非常電源用二種耐熱形変流器(CW-15LM形)仕様変更<定格名板変更>のお知らせ

扱	A	日付	2012年7月	件名	非常電源用二種耐熱形変流器(CW-15LM形) 仕様変更<定格名板変更>のお知らせ
整理番号	山-1040	三菱電機(株)福山製作所

変更前の定格名板(例)	変更後の定格名板(例)

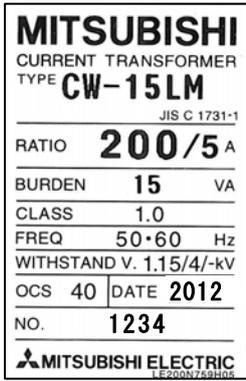
CT本体の危険表示追加

下図の通り、CT本体の定格名板の左横に感電防止に関する危険表示を追加します。

角窓貫通形低圧CTは、一次側導体にブスバー(裸導体)を使用するため、CT本体、金具、ねじ等に接触すると、感電の危険があることから定格名板の隣に感電防止に関する危険表示を行い、CT使用時の安全性向上を図ります。
